Tome V – Signalisation routière

14^e mise à jour

La quatorzième mise à jour du Tome V – Signalisation routière est parue en décembre 2008. Le texte qui suit résume les principales modifications apportées au moment de cette mise à jour.

Figure 2

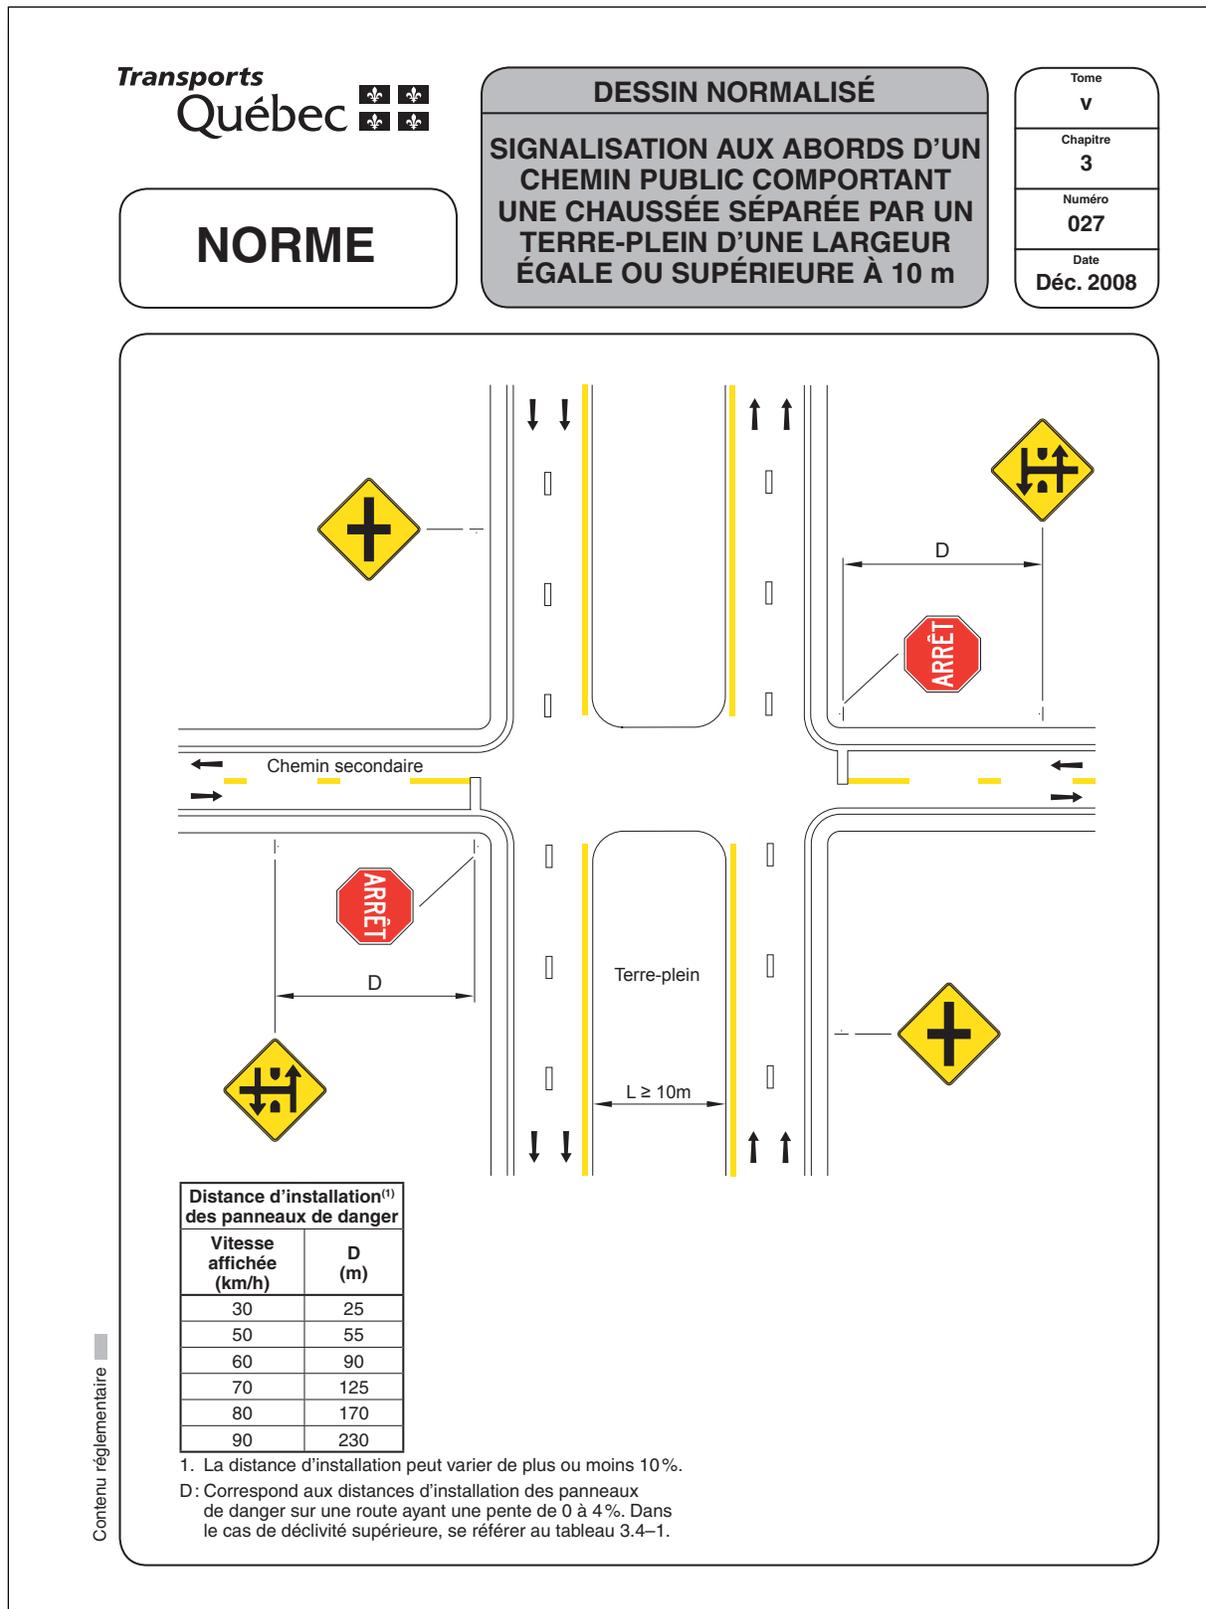
Dans la signalisation de danger, l'utilisation du panneau D-170 «Intersection» a été précisée et illustrée à l'aide du dessin normalisé 027 pour diminuer le risque de fausses manœuvres et ainsi prévenir les accidents. En conséquence, ces panneaux ne sont pas requis lorsque la chaussée n'est séparée qu'à l'intersection. Ces panneaux sont installés uniquement sur les routes transversales qui croisent un chemin public comportant une chaussée séparée par un terre-plein dont la largeur est égale ou supérieure à 10 m, conformément au dessin normalisé 027 (voir figure 2 page 5).

Figure 3

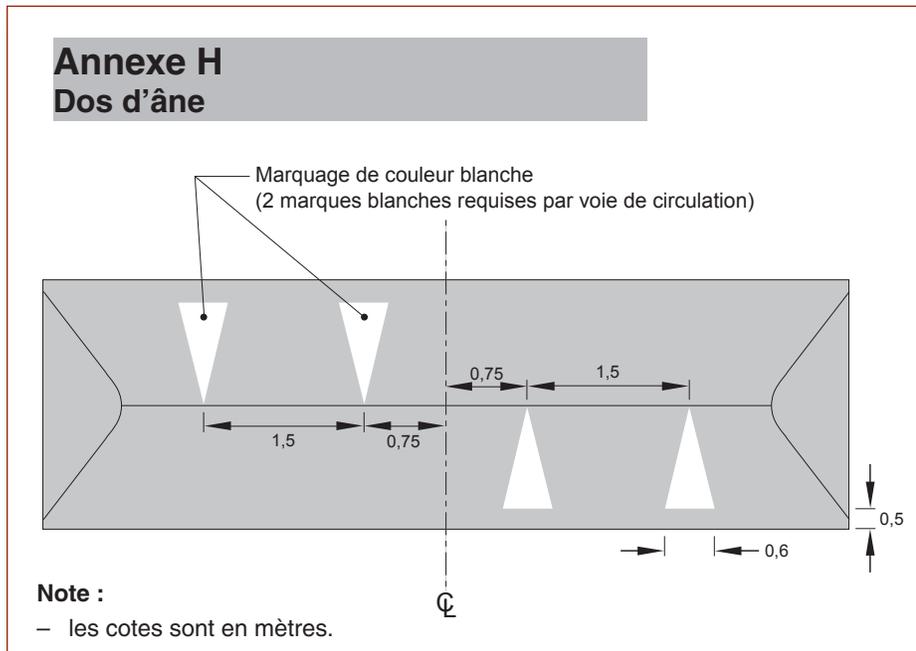
Afin d'uniformiser les pratiques d'installation de la signalisation des dos d'âne, les sections 3.44.2 «Présence d'un dos d'âne» et 6.11.13 «Dos d'âne» ont été créées. De plus, un dessin normalisé, DN-3-028, et l'annexe H du chapitre 6 (voir figure 3 à la page 6) ont été ajoutés aux fins d'installation de la signalisation, ainsi que les dimensions du marquages au sol.

Figure 4

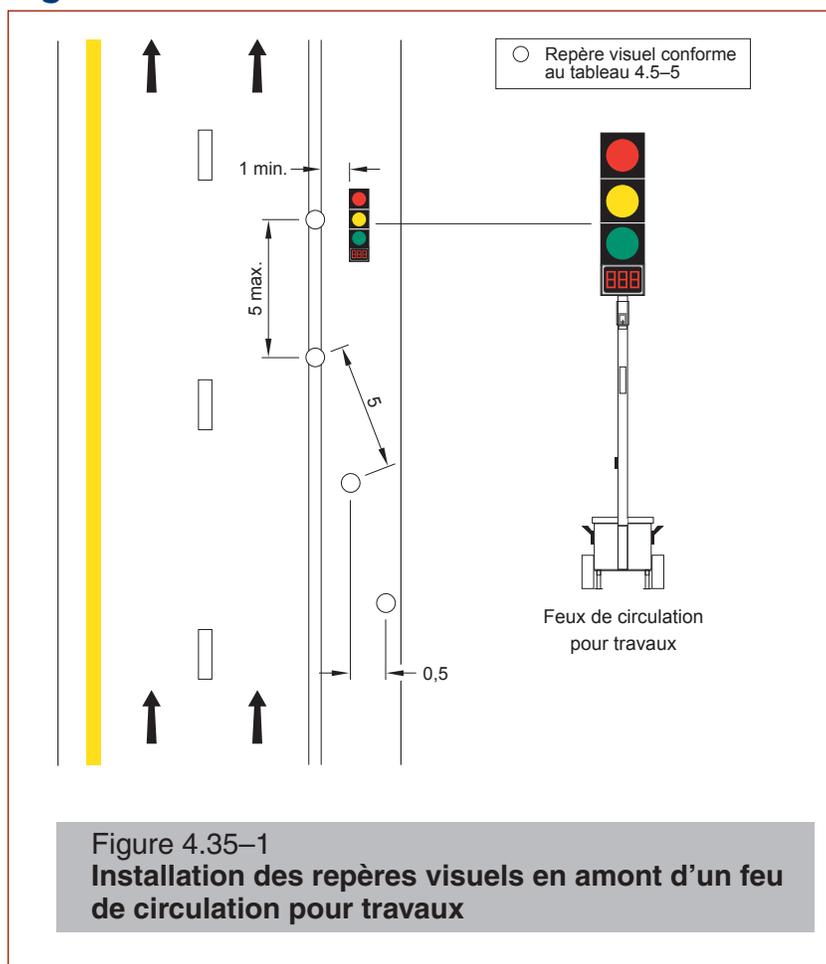
travaux doivent être placés du côté droit de la chaussée. De plus, des repères visuels doivent être installés en amont du feu, comme cela est illustré dans la figure 4, pour indiquer la présence de cet objet fixe en bordure de la chaussée. Par ailleurs, il est actuellement possible d'installer les feux de circulation pour travaux sur potence lorsqu'il s'agit de travaux de longue durée.

Figure 5

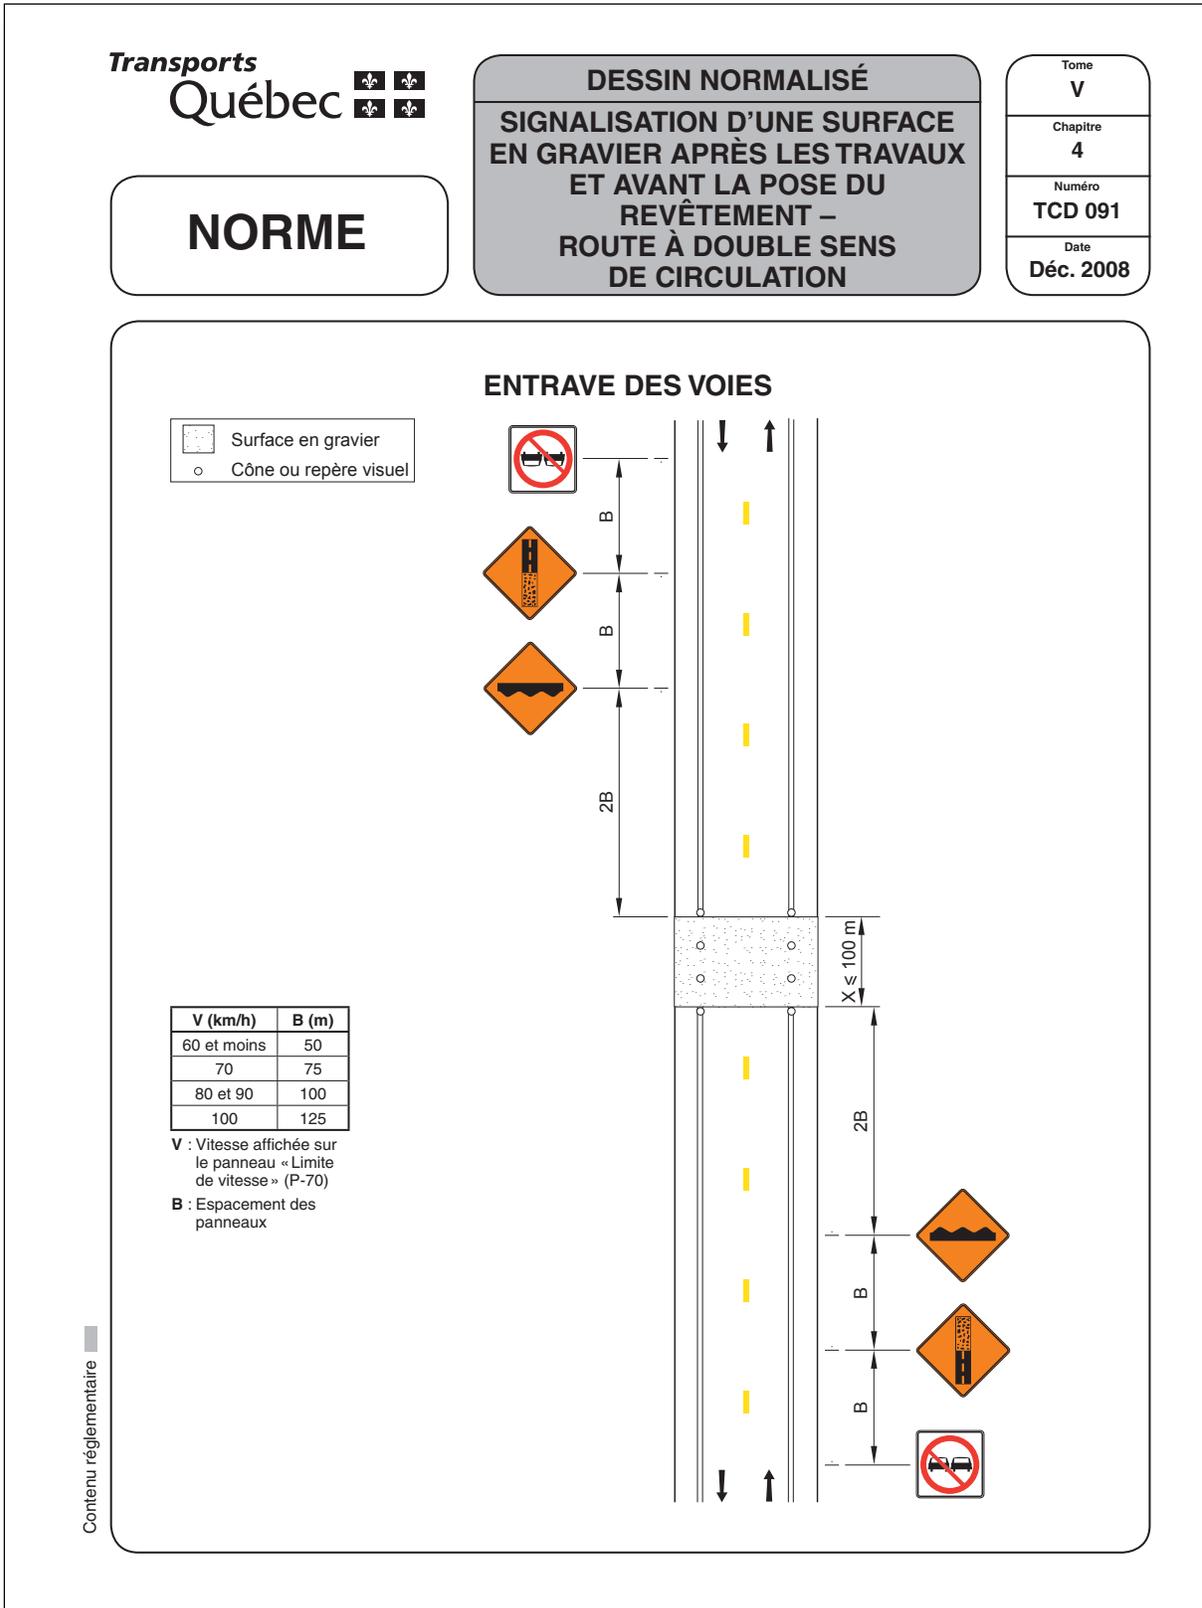
Pour montrer la signalisation qui doit demeurer en place avant l'opération d'asphaltage de certaines portions de la chaussée qui sont en gravier après les travaux de construction ou de remplacement de ponceau ou d'une transition, un dessin montrant la signalisation minimale à installer a été normalisé (voir la figure 5 à la page 7). Ce dessin répond au besoin de certains responsables d'entretien

Figure 6

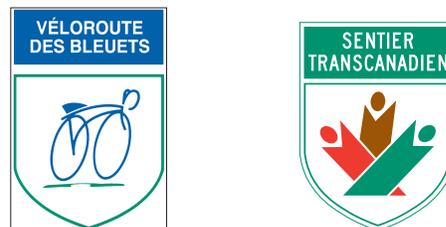
Pour informer les usagers de l'existence du sentier pan-canadien, une figure montrant un exemple de panneau signalant la présence d'une voie cyclable régionale ou nationale a été ajoutée (voir figure 6).

Le panneau signalant une voie cyclable régionale ou nationale est installé sur le même support que le panneau d'identification de la route verte (I-135), lorsque les voies cyclables se chevauchent sur un même itinéraire.
